# 第10回 安倍川総合土砂管理計画 フォローアップ作業部会

【計画変更に向けた検討】

令和6年2月7日  
静岡河川事務所

LP差分解析による算定イメージ

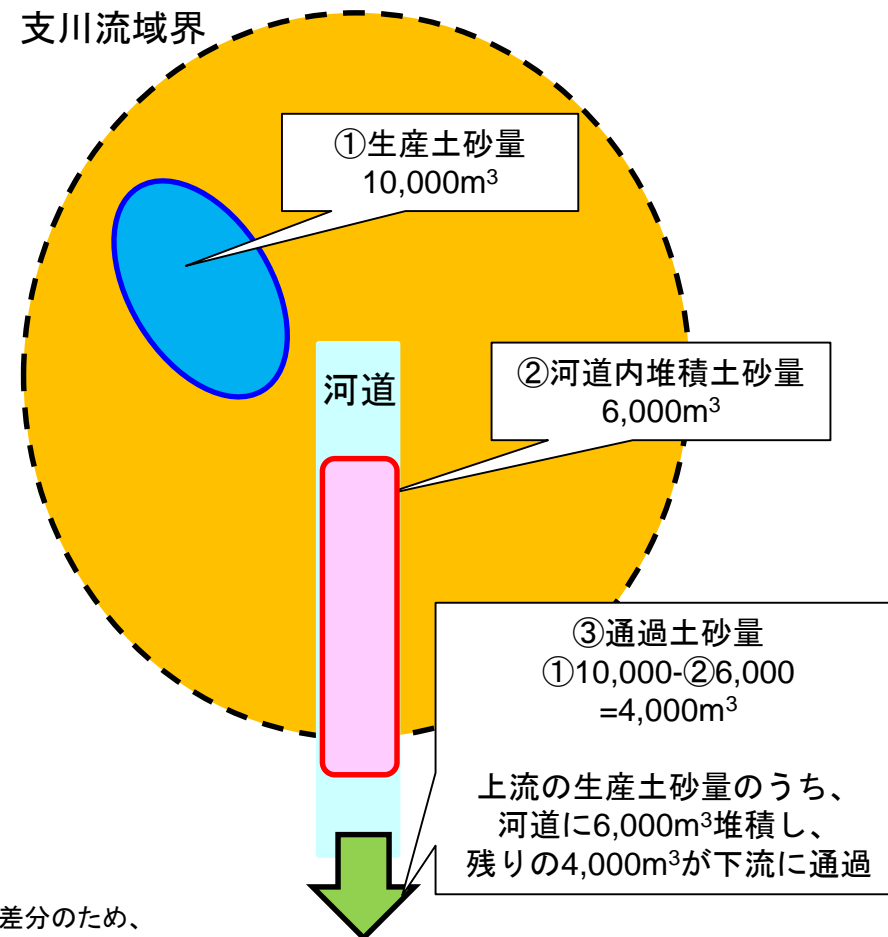
## 【委員会・作業部会での指摘事項】(第2回委員会R2.1.28)

- 中下流域に堆積している土砂の生産源を明らかにする必要がある

- LP差分解析により、航空写真より判読した崩壊地を参考に、土砂が移動した範囲を集計した。
- H23.4~R4.12までの測量成果を分析し、上流からの土砂移動状況を把握し、流砂系全体の土砂動態を整理した。

- 崩壊地を航空写真より判読
- 崩壊地範囲のLP測量の差分より生産土砂量を算定

- 河道部分のLP測量の差分より堆積・洗掘土砂量を算定

- 算出地点上流の①生産土砂量-②河道部の堆積土砂量

■ 台風15号による土砂動態の評価(R4.5~R4.10)

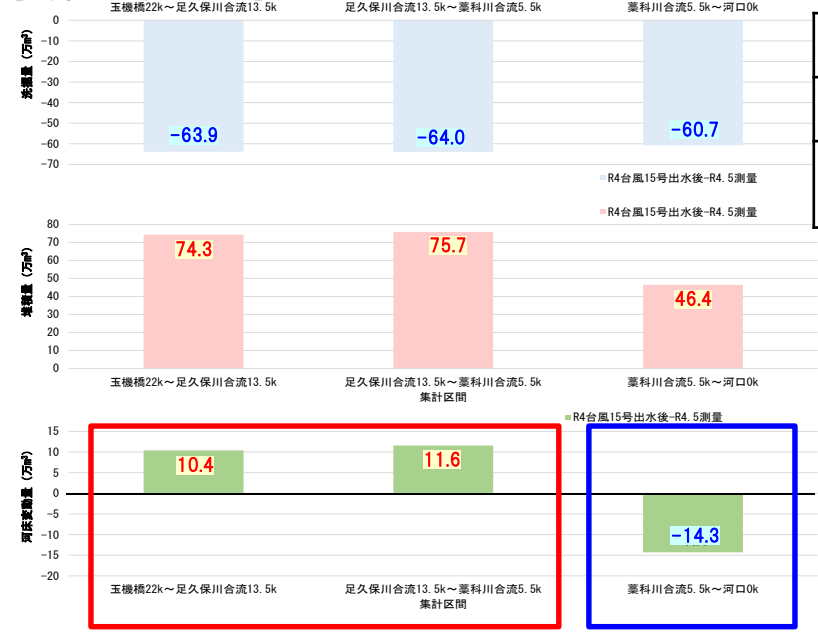
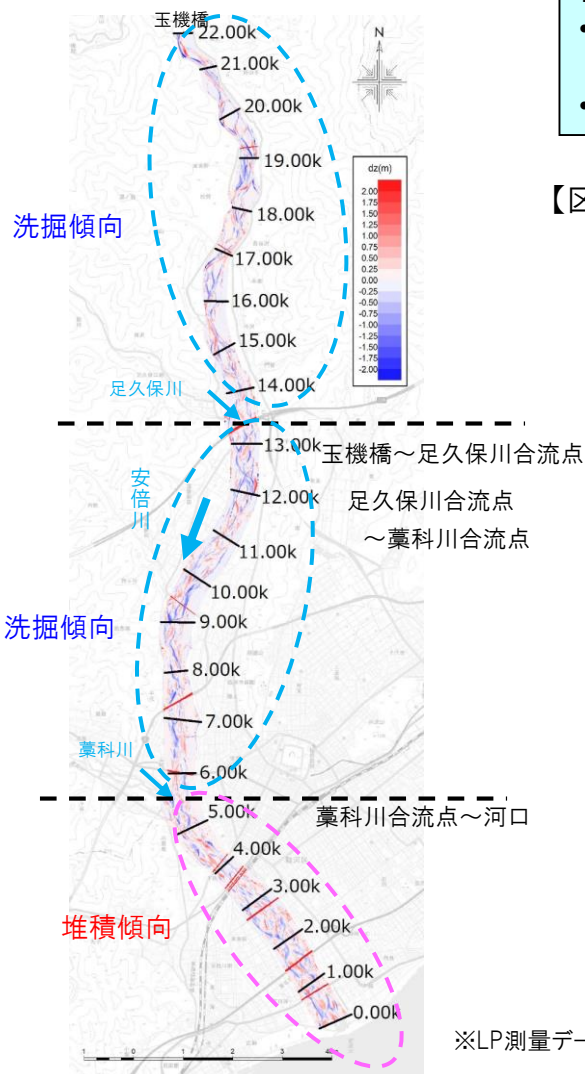
【委員会・作業部会での指摘事項】(第9回作業部会R5.3.2)

・ 台風15号の調査結果は、現在実施中のモニタリングデータが整理できた段階で委員会に報告する

- ・ 藁科川合流点より下流区間は洗掘傾向にあり、安倍川本川下流域や藁科川での降雨量が多かったため、安倍川本川の土砂が河口に流出したと想定される。また、藁科川からの供給土砂が少なかったことも考えられる。
- ・ 一方で、藁科川合流点より上流区間は堆積傾向にあり、安倍川上流域に堆積していた土砂が移動し堆積したと考えられる。

藁科川合流点上流は堆積傾向

藁科川合流点下流は洗掘傾向

■ 台風15号後の土砂動態の評価(R4.10～R5.6)

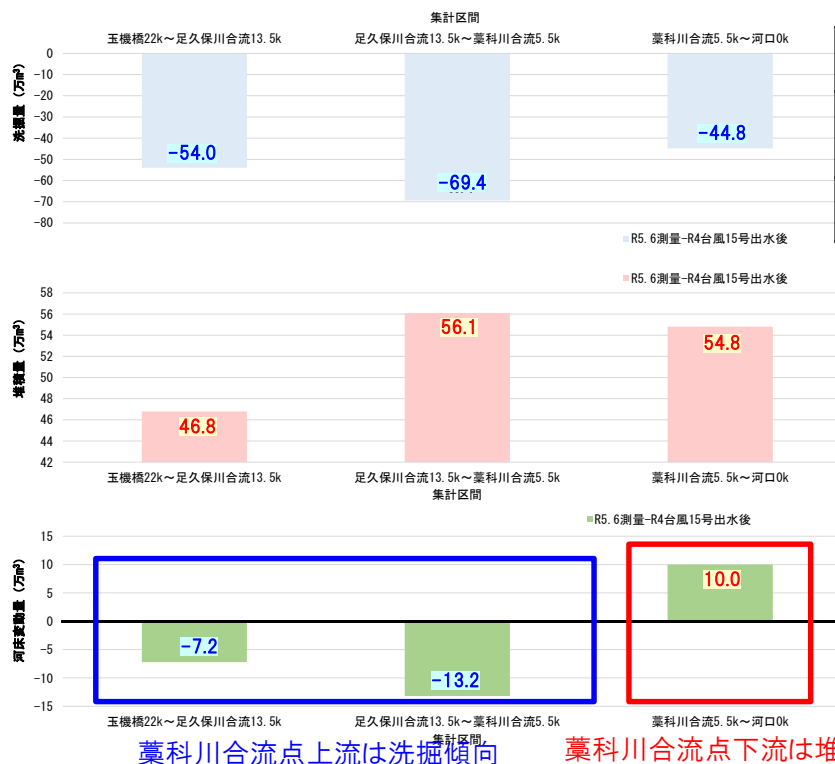
【委員会・作業部会での指摘事項】(第9回作業部会R5.3.2)

・ 台風15号の調査結果は、現在実施中のモニタリングデータが整理できた段階で委員会に報告する

- ・ 台風15号後には、**藁科川合流点より下流区間は堆積傾向**、**上流区間は河床低下傾向**となった。
- ・ 藁科川合流地点より上流区間に堆積した土砂が、その後、下流側に移動したと推察される。

河床変動高の比較

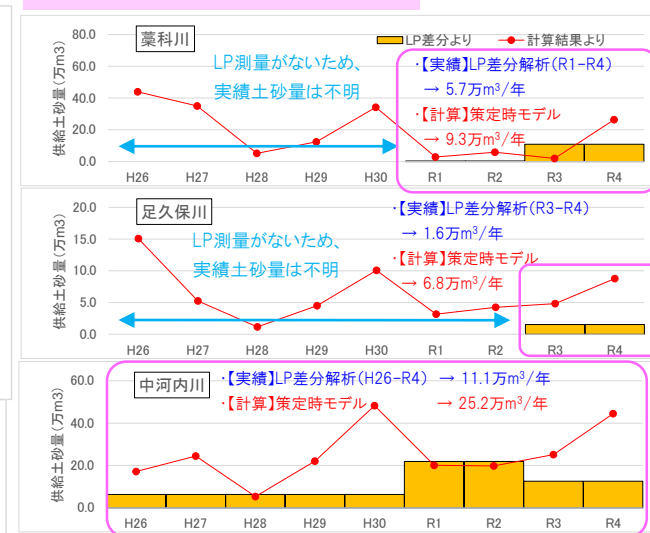
【委員会・作業部会での指摘事項】(第8回作業部会R4.3.17)

- 計画策定時の想定と計画策定後の実際の土砂動態との乖離が確認された際は、想定した外力設定やシミュレーションモデルの精度等の要因分析を行い、計画を見直す必要があるのかを検討すると良い
- 計画策定時のシミュレーションモデルに対し、計画策定後9年間(H26～R4)の再現計算を実施した。
- 初期(H25)からの河床変動高を見ると、計画策定時の計算モデルでは5k付近で河床低下傾向を示すが、実績では堆積傾向にあり、近年の河床変動の実態を表現できていないことを確認した。
- 支川からの供給土砂量は、策定時の計算モデルでは、実績(LP差分解析)と比較し、大きい供給土砂量を示している。

- 安倍川本川の河床が低下傾向が確認された「S54～H23」の期間を対象に、精度検証を実施したモデル
- 支川からの供給土砂量は、安倍川本川合流点の平衡給砂量で設定

近年の土砂動態の実態を表現可能なモデルへの精度向上が必要

河床上昇の監視箇所と実際の河床変動状況の比較

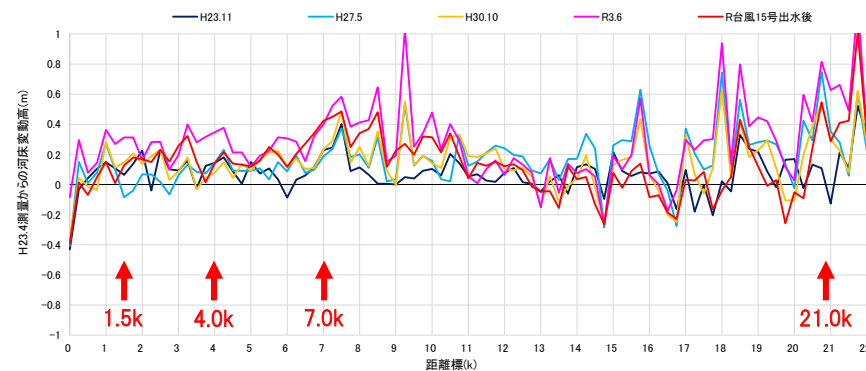
- 土砂管理という視点で、供給土砂量を適切に評価できる地点、基準・指標は、各課題に対応しながら適宜見直しを実施していく必要がある
- 総合土砂管理計画では、モニタリングの目的が設定されており、目的に応じた調査結果が得られているか、調査結果が土砂動態を表現できているか確認し、現モニタリング計画の妥当性を検証。

モニタリング計画(調査内容、地点、頻度等)の見直しが必要

河床変動高の比較

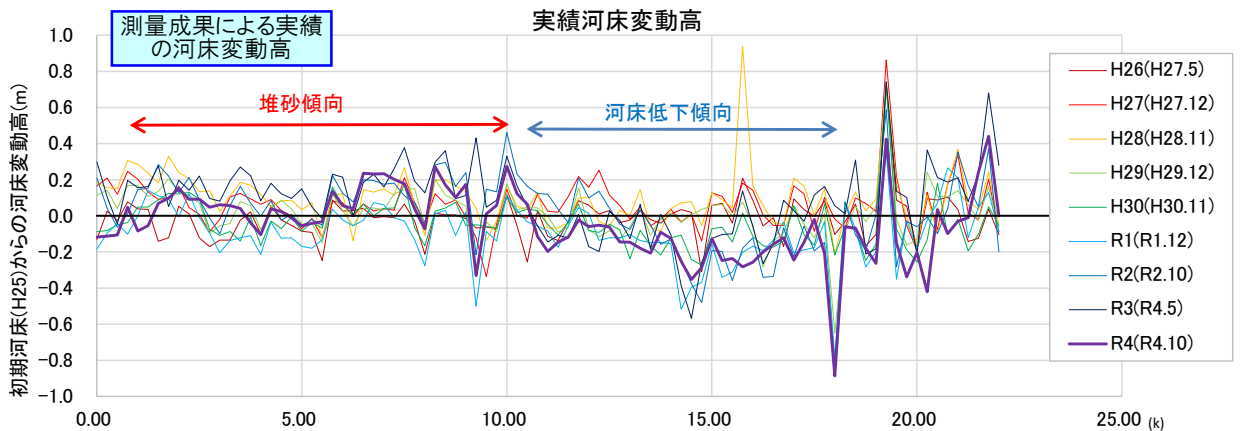
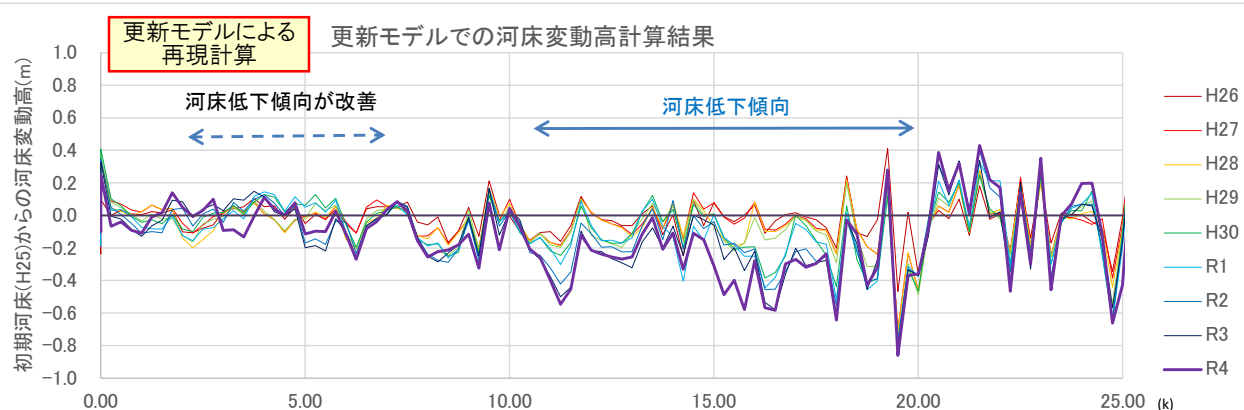
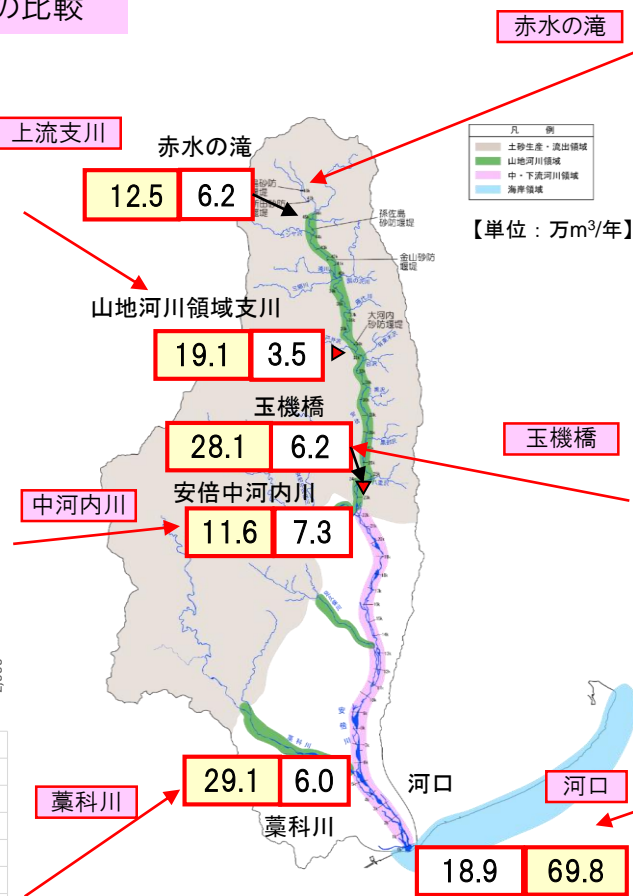
【委員会・作業部会での指摘事項】(第8回作業部会R4.3.17)

- 総合土砂管理計画はこれまで1つのシナリオで作成してきたが、気候変動の検討のように幅を持たせたり、様々なシナリオをシミュレーションで想定して計画変更していくことも考えられる
- 計画策定時のモデルでは、計画策定後9年間(H26~R4)の河床変動状況を再現できない区間があった。
- 精度向上を図ることで、下流部5.0k付近の河床低下傾向が改善され、堆積傾向を表現することができた。
- 支川からの供給土砂量についても、実績との乖離が小さくなる傾向となり、再現性が向上した。

- ・ 【モデル】支川掃流モデル(支川の河床変動計算を実施)の追加
- ・ 【粗度係数】直轄区間0.035、砂防区間0.045で再設定(再現性を確認して設定)
- ・ 【レジーム則】低水路幅をもとに31.0kまで再設定(値:6~17)
- ・ 【支川の河床材料】H26河床材料調査結果(旧:H23調査結果)
- ・ 【供給土砂量】近年の土砂流出特性を考慮(R1,R2について供給土砂量に同定)

## 河口砂州・河口テラスの定義

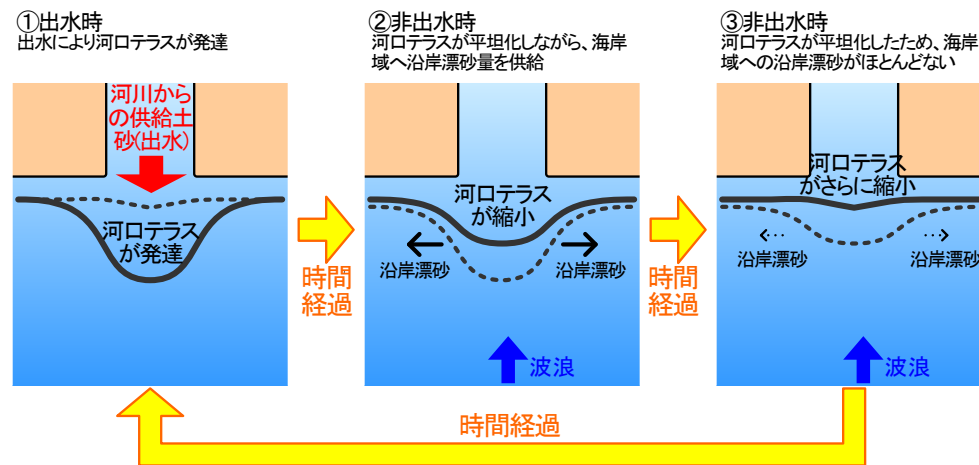
- 河口テラスの重要性が明らかになってきたので、**河口テラスの指標などが検討**できると良い。計画変更に向けて、河口テラスが明確なものとなるように、**土砂管理指標やモニタリング項目を追加**できると良い。
- 事前にどの程度の土砂が海岸領域へ供給されるかを想定できるようになってきている。**河川管理の延長上で、河口テラスを考える段階**である。
- 河口テラスの形状を把握するためには、「線」ではなく「面」で変化を把握することが重要である。**モニタリング調査は、河川と海岸で連携して実施**できると良い。
- 河口テラスの重要性を踏まえ、「中・下流河川領域」、「海岸領域」と区分して、**新たに「河口領域」を設定**すると良い。
- 河口領域は、面的にモニタリングできると良いが、国と県でどちらが実施するのか調整の上、計画に記載するとよい。

- R4年台風15号による洪水直後では、海岸領域で実施した面的測量により、河川領域からの土砂移動、河口への土砂供給、それに伴う河口テラスの発達を確認された。
- 河口テラスの重要性の観点より、洪水による河口砂州・河口テラスの土砂量と海岸領域への供給状況を適切にモニタリングで把握していくことを目的に、新たに「河口領域」として定義づけする方針とする。

- ①出水によって、河川から供給された土砂が河口に堆積し、河口テラスを形成する。
- ②その後、河口テラスにストックされた土砂が波浪によって徐々に海岸領域へ供給される。
- ③非出水時に、河口テラスが徐々に平坦化すると海岸領域への沿岸漂砂が減少する。
